BRUXELLES. Parc du Cinquantenaire - Trémie du tunnel 'Kennedy'  
(= Parc du Cinquantenaire classé comme site)

Avis préalable : étude de faisabilité relative à la trémie Kennedy  
dans le parc du Cinquantenaire

### Avis de principe de la CRMS

Scénario A : le « double péristyle », une construction à l'entrée du parc. Documents extraits du dossier.

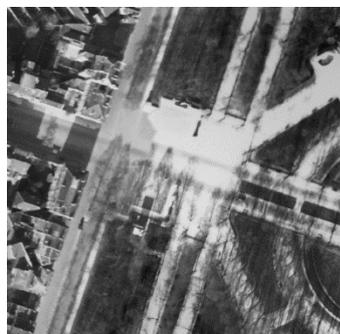
**La CRMS considère que la structure proposée ne respecte pas les caractéristiques de cette entrée du parc, qui ne se limitent pas au nécessaire non-encombrement de la perspective axiale. Cette**

construction introduirait un élément incongru dans la composition existante, cohérente et harmonieuse. Le plan projeté interfère en effet fortement avec le tracé des chemins du parc. Si cette structure était réalisée, elle se placerait, pour la partie la plus large, sur les pelouses et atterrirait en plein milieu de celles-ci. Cette option serait particulièrement déraisonnable car elle perturberait la lecture du plan et créerait davantage un obstacle qu'un appel visuel à fréquenter le parc.

**Dans tout aménagement, il s'agirait au contraire de retrouver l'intégrité du « parvis Joyeuse Entrée », espace compris entre la grille de clôture du parc et l'extrémité de la rue de la Loi.** Cet espace de 65 m de large sur 50 m de profondeur est encore aujourd'hui traité comme un héritage du tracé automobile antérieur, matérialisé par la forme de la pelouse. Il est fragmenté par l'accumulation d'aménagements disposés de manière malheureuse sur l'axe longitudinal du parc (buste de R. Schuman isolé au centre d'un parterre, infrastructures cyclables, chaînes entre poteaux, signalisation, ...). Cet espace a pourtant le potentiel de devenir le véritable « parvis » du parc, soulignant la liaison avec le rond-point Schuman. Les statues représentant les quatre saisons pourraient également être revalorisées et retrouver leur connexion thématique méconnue avec le parc. La forme de ce parvis, un rectangle dont le grand côté est perpendiculaire à la ligne de vue, « accélère » la perspective et dirige le regard du spectateur vers les arcades. Aucune installation complémentaire n'est nécessaire pour accroître l'appel visuel des arcades : restaurer le parvis et éventuellement planter quelques arbres de manière parcimonieuse pour atténuer l'impact de l'alignement en retrait des immeubles situés en face serait largement suffisant.

**Scénario B : la Folie**

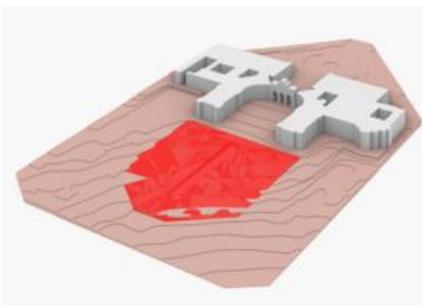
**La CRMS rejoint les conclusions de l'étude quant aux scénarios B et C. Ces deux dispositifs sont à proscrire, car leur typologie semble ici incongrue, leur intérêt fonctionnel inexistant, et leur implantation encombrerait la perspective centrale vers les arcades.** La circulation automobile en-dessous de la passerelle nécessiterait en outre de lourdes mesures de sécurité pour empêcher le jet d'objets ou la chute des visiteurs.

**Scénario A : nivellement du parc**

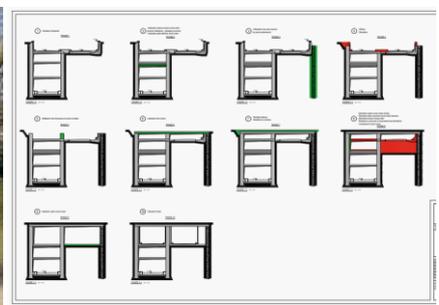
**La CRMS salue ici les résultats de l'étude et la démonstration réalisée, qui permettent de clarifier et de budgétiser les possibilités techniques en vue de la couverture de la trémie, ce qui constituerait une évolution positive pour le parc.** Elle recommande de poursuivre l'étude de cette piste, qui sera réellement bénéfique au parc, mais qui nécessite bien entendu d'ores et déjà d'intégrer aux réflexions les évolutions futures de la mobilité en Région bruxelloise et leur impact éventuel sur le devenir des tunnels.

Quoi qu'il en soit, **le reprofilage du parc est à exclure** : celui-ci impliquerait la création d'une butte perturbant la perspective vers les arcades, et conduirait à gommer les différences de niveaux et encaissements caractéristiques de la topographie du parc du Cinquanteaire.

**L'abaissement de la dalle routière serait une solution plus acceptable**, qui permettrait en outre de restituer le bassin d'eau central disparu. Cette option nécessiterait cependant de mener des analyses

techniques et paysagères complètes, dans la mesure où la conversion des deux tunnels actuels en un seul ouvrage de plus d'1,2 km de long nécessiterait l'installation de nouvelles unités de désenfumage et de sorties de secours complémentaires au sein du parc.
